Referat fra møde med hovedlodsejere om Fase B i de nye tekniske forundersøgelser – Suså-projektet

Mødedato 21-03-2018
Tid 13:30-15:30
Sted Lokale 4, Rådmandshaven 20
Sagsnr. 06.02.10-P20-2-18

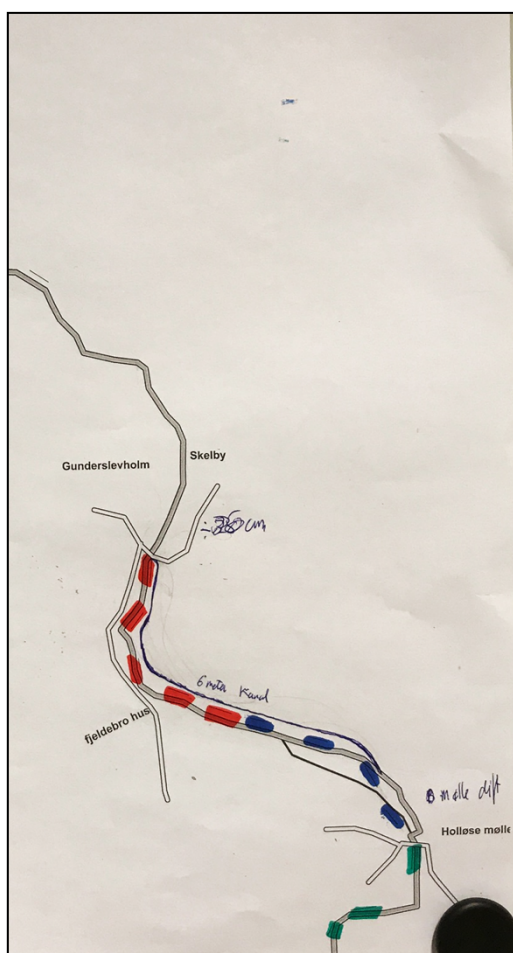
Preben Snedgaard er imod at omløbet skal have så stor en bundbredde.

Såfremt vi skal få gode leveforhold for malermuslingen, værtsfisk og andre fisk, så skal der hastighed på vandet (også opstrøms Skelby). Hvis der kun opnås 1250 meter godt vandløb (omløbsstryget), så vil det være bedre at vente på et eventuelt fremtidigt krav i vandplanerne om fjernelse af spærringen ved Holløse Mølle.

Vi drøftede, at alle alternativ B varianterne på sigt er en dårlig løsning. Der bliver kun skabt 1250 m godt vandløb. Resten vil stadig være stuvningspåvirket.

Skitse til alternativ C

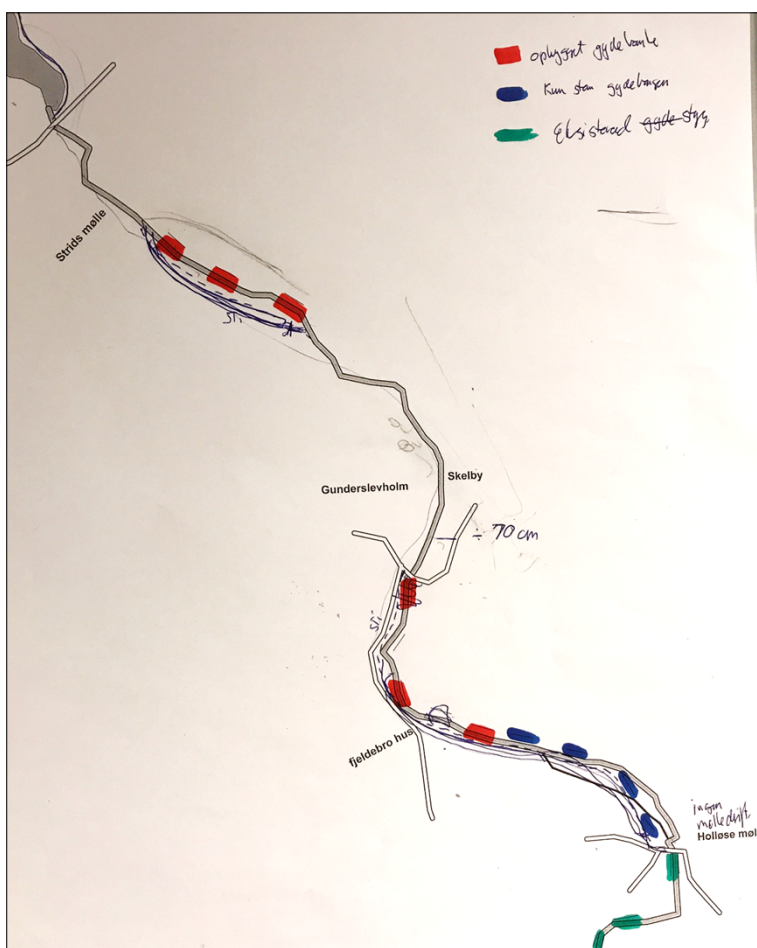
Claus Neergaard foreslog, at indløbet til kanalen (i alternativ C) bliver under broen ved Gunderslevholm.

Der var en drøftelse om at lægge sten ud for at skabe strømhvirvler – og om de tekniske udfordringer i forhold til at udforme indløbet til kanalen.
